Verkeerskundige analyse parkeergarage Julianaweg

Brink Groep / Stichting Woningbeheer De Vooruitgang

Delft, 12 februari 2009

Figuur 4.1: Draaicirkel laatste parkeervak in garage

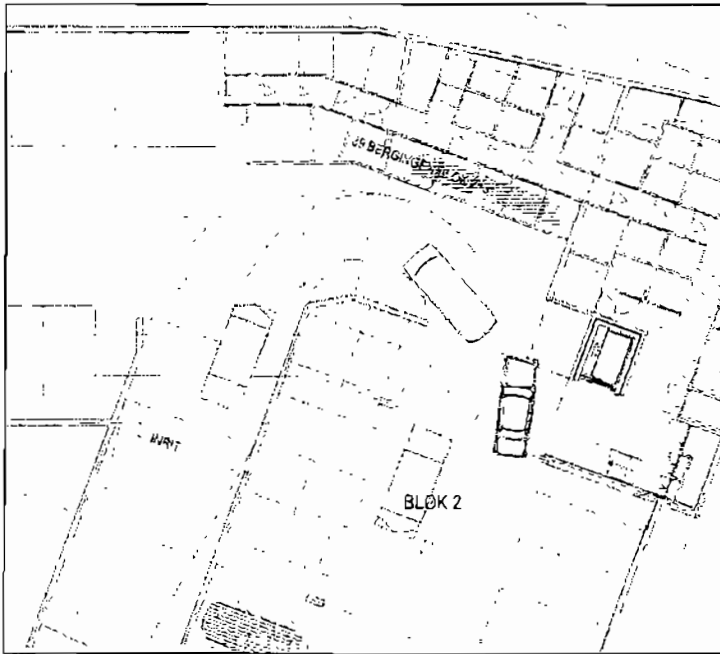
Naast een muur dient een parkeervak 0,15 m extra breedte te krijgen. Hieraan wordt voldaan in de stallinggarage. Echter, enkele parkeervakken, waaronder de vakken links tegen de muur aan de zijde van de Schippersgracht zijn relatief smal om gebruiksvriendelijk in te kunnen rijden. Voor een middenklasse formaat auto is er net voldoende manoeuvreerruimte (zie figuur 4.1) maar er is geen speling voor stuurfouten. Dit houdt in dat er soms een keer moet worden gestoken.

De laatste parkeervakken tegen de muur aan de linker zijde van de garage zijn moeilijk in te rijden. Het is niet onmogelijk maar vraagt enige "stuurmanskunst" waardoor de ze plekken voor sommige bestuurders minder aantrekkelijk zijn.
